Nábřeží řeky Svatky - Realizace protipovodňových opatření  
města Brna – etapy VII a VIII (ORG 2267)

# ZL 24

SO 08.27 – Přeložka vodovodu

- ZM 016 – Kolize vodovodu se stávajícím sloupem SSZ  
– ul. Renneská

**TECHNICKÁ ZPRÁVA D.10\_001:  
ZMĚNA 016  
-KOLIZE VODOVODU SE STÁVAJÍCÍM  
SLOUPEM SSZ UL. RENNESKÁ**

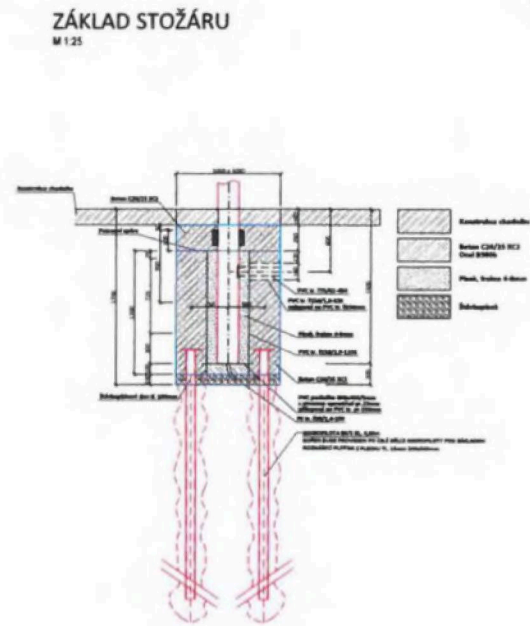
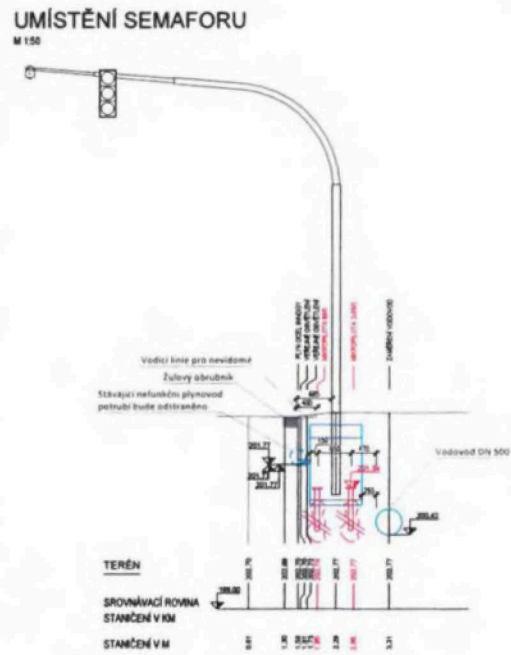
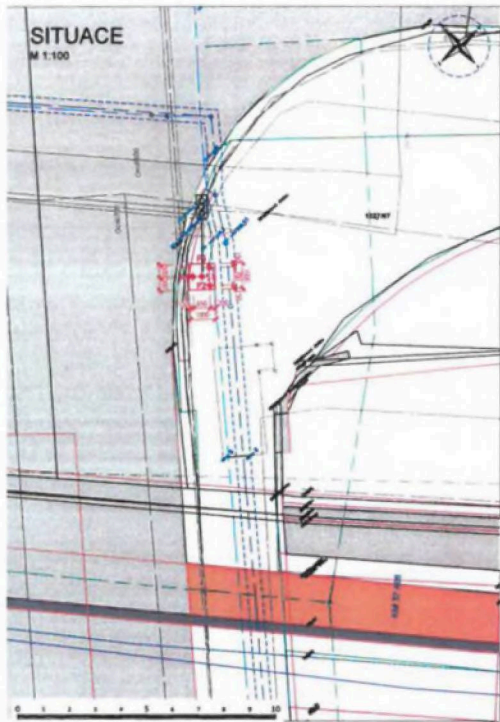
Během provádění stavby zhotovitel upozornil na kolizi přeložky vodovodu se stávajícím semaforem na Novosadském mostě v místě křížení s ul. Poříčí. Dle dostupných informací nebylo možné bez zásahu do tohoto zařízení přeložku vodovodu provést.

Změna se týká způsobu založení betonové patky stožáru SSZ, který se nachází v blízkosti rekonstruovaného vodovodu.

Betonová patka o rozměrech 1,0x1,0\*1,2 m bude založena na 3 ks mikropilot z ocel. trubky 89/5 mm dl. 4,0m, které vzájemně působí na rameni 650 mm. Dvě mikropiloty jsou umístěny na taženém líci, jediná na tlačném líci základu. Rozmístění mikropilot je patrné z výkresové dokumentace. Kořen bude proveden po celé délce mikropiloty pod základem. Po provedení injektáže bude trubka uzavřena zátkou 90/90/15. Na vrch piloty bude navařena roznášecí plotna z plechu tl. 15 mm 0,2x0,2 m.

Vlastní betonová patka bude z železobetonu C20/25 XC2. Výztuž bude provedena dle projektové dokumentace. Pruty budou navařeny na ocelovou plotnu mikropiloty.

V žb patce bude zabetonováno PVC potrubí DN 350/2,9 délky 1,1 m. Do trubky bude následně osazen stožár SSZ. V trubce bude v celé výšce stožár pouze obsypán pískem frakce 4-8 mm. Následně bude stožár obetonován betonem v tl. 0,2 m v celém půdorysu patky (1,0x1,0m)
